PPU des Faubourgs

Mémoire présenté à
l'Office de consultation
publique de Montréal

**Étudiants de l'École
d'architecture de
l'Université de Montréal
(Groupe A)** /Antoine B. de Géry
/Émilie Marcoux
/James Luca Pinel
/Audrey St-Pierre

Octobre 2020

fig 2 (ci-contre) : coupe du site, adaptée d'une image (schéma 3.8) du PPU des Faubourgs p. 61. La présence des 6 à 7 voies ferroviaires, où sont souvent stationnés des trains. L'image du PPU ne montre que deux de ces voies.

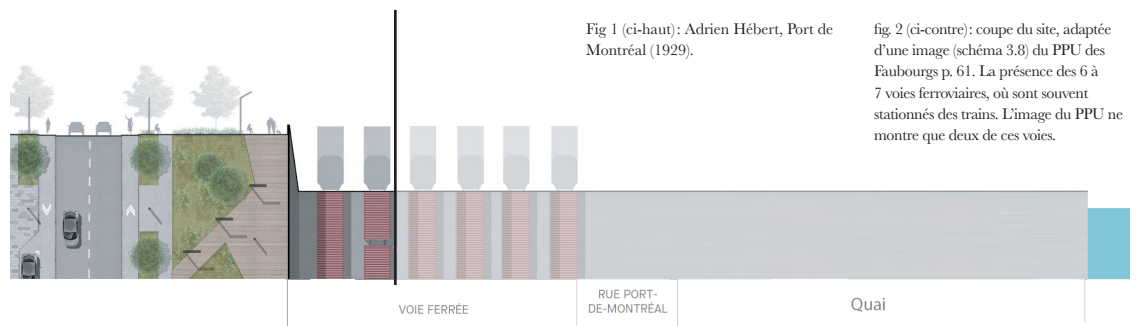
Elle les rapproche du fleuve et offre un espace de promenade linéaire de qualité. Nous nous questionnons cependant sur la qualification « riveraine » de ladite promenade. En effet, nous estimons que la hauteur de la promenade par rapport au niveau de l'eau et la largeur qu'occupe l'équipement ferroviaire distancent trop le piéton pour qu'il s'agisse réellement d'une ambiance digne d'un bord de l'eau. Les piétons et cyclistes percevront le paysage industriel comme premier plan, et le fleuve, en arrière-plan, aura une influence minimale sur l'expérience de cet espace public. (fig 2)

Fig 5 (ci-bas): coupe du site, adaptée d'une image (schéma 3.10) du PPU des Faubourgs p.63. La séquence d'éléments séparant l'utilisateur et le fleuve diminue la qualité de la vue du fleuve.

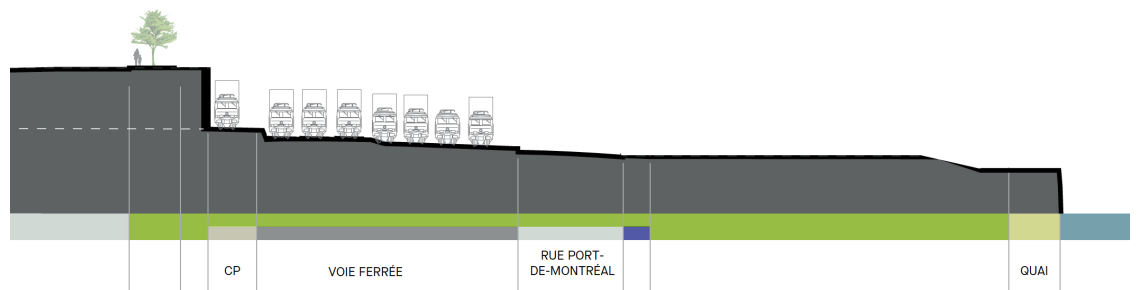
après la voie automobile de de la Commune, la promenade riveraine, les nombreuses voies ferrées, le chemin du Vieux-Port et les quais industriels. Pour pouvoir réellement apprécier le fleuve, il faudrait s'élever dans les airs, à la manière selon laquelle la perspective principale du PPU semble avoir été réalisée plutôt qu'au niveau du trottoir. (fig. 6). Il serait pertinent d'effectuer des études de points de vues piétons depuis le parc Sohmer et la promenade riveraine afin d'identifier les opportunités réelles.

Fig 7 & 8 (ci-haut): photomontage de la proposition du parc Sohmer tirée du PPU version de mars 2020, p.89.

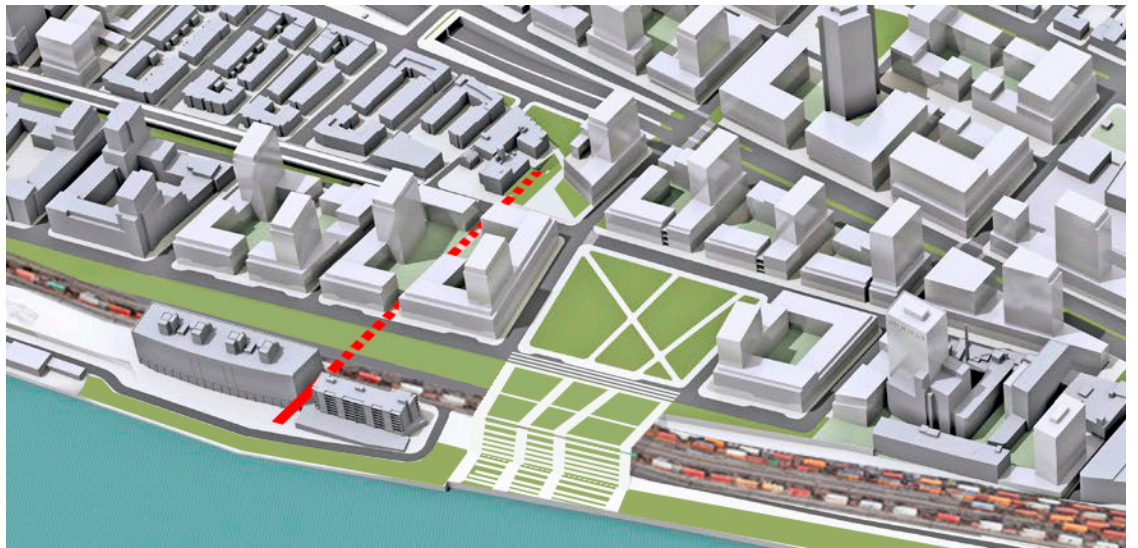
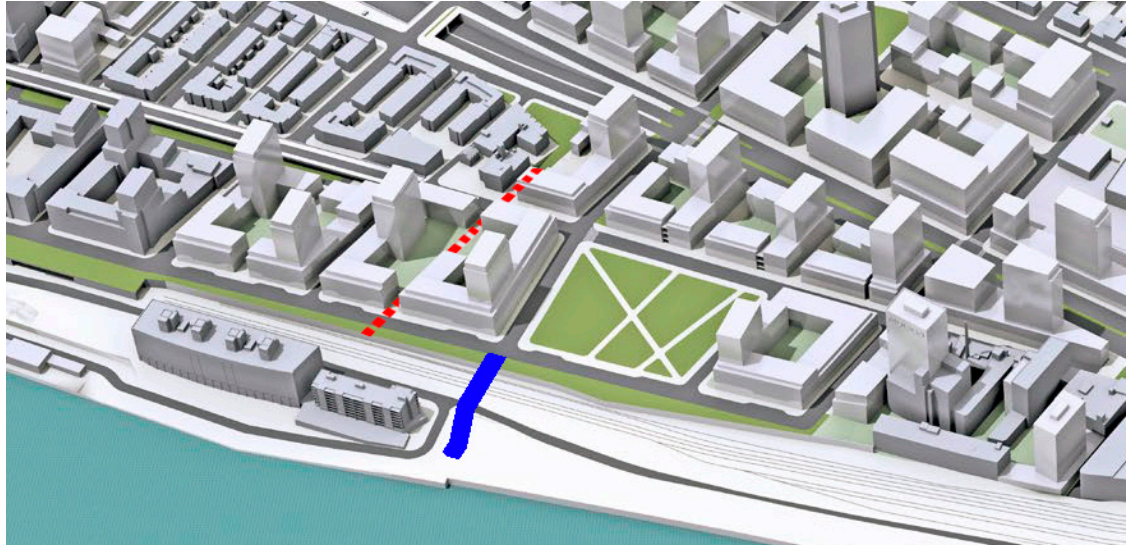
Le parc Sohmer, comme proposé dans le PPU, ne fait que s'adosser aux voies ferrées pour avoir une vue sur celles-ci, ce qui pour nous représente un réflexe attendu. Le photomontage illustre quant à lui le rapport souhaité entre fleuve, rive et ville afin de créer une unité entre ces éléments. Nous proposons de mettre à profit des conditions existantes du site : tunnel Beaudry, rue Monarque, voies ferrées, rives du fleuve, patrimoine industriel. Cela permet d'accentuer la connexion du fleuve au quartier en plus d'offrir plusieurs potentiels de liaisons urbaines propres au secteur d'intervention.

-En haut, la proposition du PPU avec en bleu la passerelle proposée dans le PPU et en rouge le tunnel Beaudry actuel.

-En second, la proposition faite par le présent mémoire avec en rouge, le tunnel Beaudry et sa prolongation jusqu'au fleuve ainsi que l'élongation du parc Sohmer et sa connection avec le Chemin-Qui-Marche.

/Poursuivre le parc Sohmer au-dessus des voies ferrées.

les quartiers urbains, car elles sont infranchissables. Plutôt qu'un déni ou un dégoût de leur présence, nous proposons une revalorisation de celles-ci. La fonction utilitaire de la passerelle proposée dans le PPU se transformerait en belvédère sur le fleuve en passant au-dessus des chemins de fer. On substituerait une fonction purement pratique à une fonction expérientielle qui augmenterait grandement l'attrait du lieu et créerait un sentiment d'appartenance pour la communauté. À titre d'exemple, on peut penser au nouveau Campus MIL de l'Université de Montréal (fig. 10) et au skatepark dessous le viaduc Van Horne qui, dans les deux cas, réconcilient les Montréalais avec les friches ferroviaires. Nous sommes d'avis qu'une prolongation du parc serait préférable à la construction d'une simple passerelle.
